Nábytek pro učebny v 2. PP v budově MZe Těšnov
65/17, Praha 1

**VYSVĚTLENÍ, DOPLNĚNÍ ZMĚNA ZADÁVACÍ
DOKUMENTACE Č. 3**
dle § 98 odst. 3 ZZVZ

| PRŮJEMNÁ ČÁST SKŘIŤOVÁ PŘEDSTĚNA AN09 | | DOKUMENTACE SKŘIŤOVÁ PŘEDSTĚNA AN09 | |

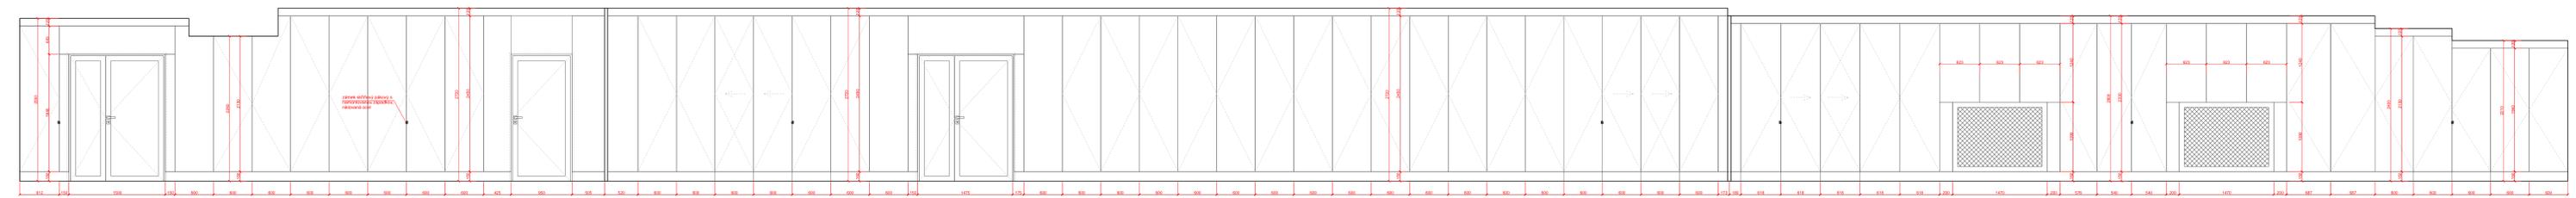
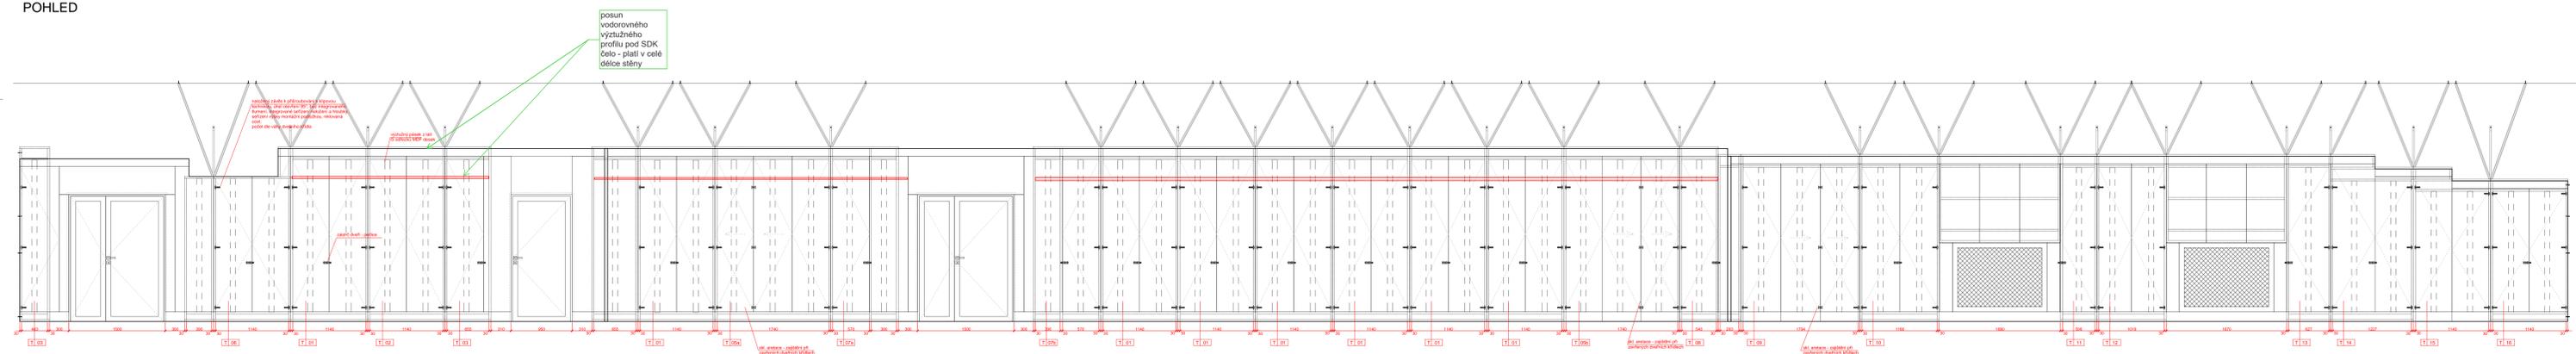
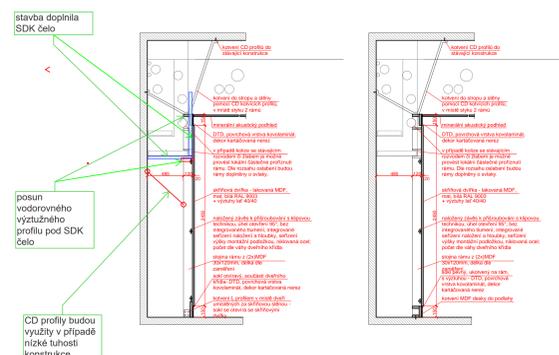
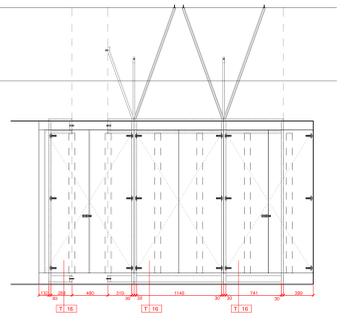
Mám dotaz ohledně položky AN 09 – skříňová předstěna, jedná se opravdu o předstěnu, to znamená že za dveřmi nejsou žádné skříně?

Pokud ne, jak je předstěna kotvená? V popisu jsou jen CD profily, tyto jsou určeny pro sádrokarton a dle našeho názoru budou pro stabilitu stěny absolutně nedostatečné.

Kotvení je nutno vyřešit, protože tvoří nedílnou část ceny.

Také se ve výkresech objevují velké mřížky, tyto jsou, nebo nejsou součástí nacenění?

Ano, položka 2.09 je skutečně skříňová předstěna. Žádné skříně za dveřmi tedy nejsou. Je to koncept, který umožňuje přístup do prostoru za stěnou ke stávající technologii, jež musí být přístupná a není možné ji přemístit.

Ohledně kotvení je situace již poněkud jiná než byla uvažována v projektu. Stěnu je možno dole kotvit do podlahy a nahoře bude stavebně připraven límec z SDK profilů, částečně SDK opláštěn, do kterého bude možno stěnu přichytit. Upřesnění PD pro kotvení skříňové předstěny do podlahy a do stropu viz příloha vysvětlení č.1 a viz příloha vysvětlení č.3. Co se týká mřížek, jedná se o dodávku stavby, tedy NEJSOU součástí nacenění pro interiér. Jsou to speciální mřížky osazené do SDK předstěny s protipožárním uzávěrem, které vedou k technologii VZT.
